Ombyggnad av dieselsystemet Terri 3

Dieselsystem Terri 3

Ombyggnads kitt Terri 3

Ombyggnad av Terri 3

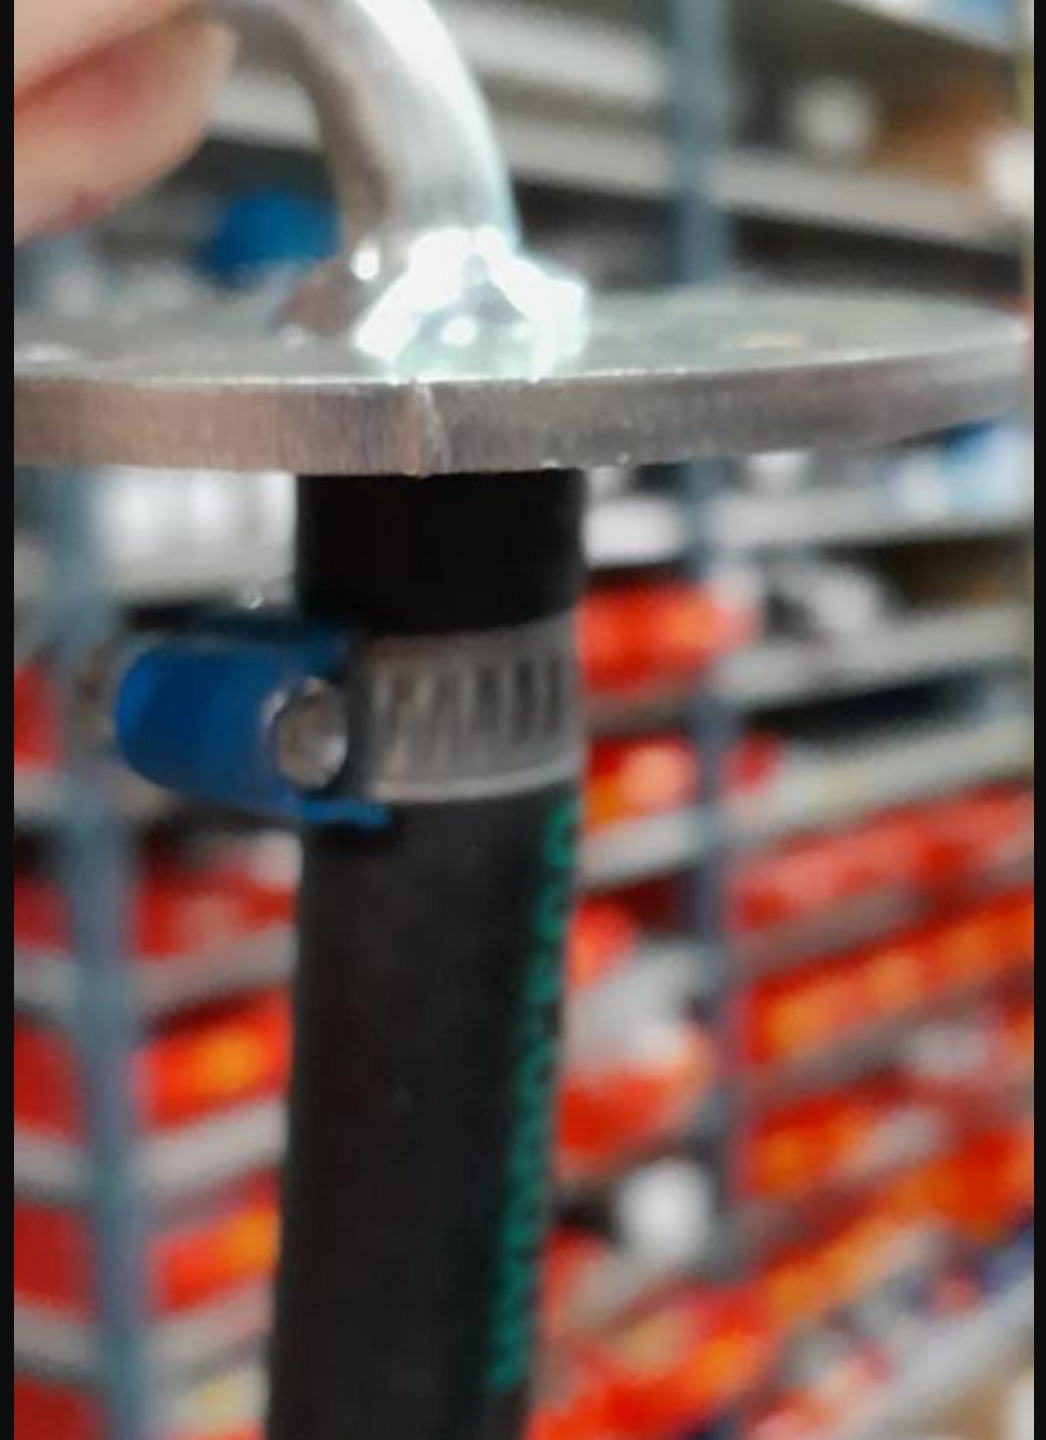
- Vi har upptäckt att den sil som sitter i tanken har varit för tät.
- Detta kan orsakat larm, att motorn inte fått den diesel den behöver. Larm 157.
- Vi har även kontrollerat och kommit fram till att den bränslevenil vi monterat inte behövs och därför har vi tagit bort den för att undvika en felskälla.

- Demontera locket på tanken
- Demontera slangen som går ner i tanken
- Demontera slangen som går till bränsleventilen
- Demontera bränsleventilen och slangen som går upp till motorns diesel filter

- Montera den kortare slangen och vikten som ska vara i tanken på locket. Använd dom nya slangklämmorna.
- Rengör och montera locket på tanken med den nya tätningen.
- Montera slangen fram till dieselfiltret på motorn.
- Var noga med att det blir tätt så att dieselpumpen inte suger luft.
- Vrid på tändningen och lufta systemet.
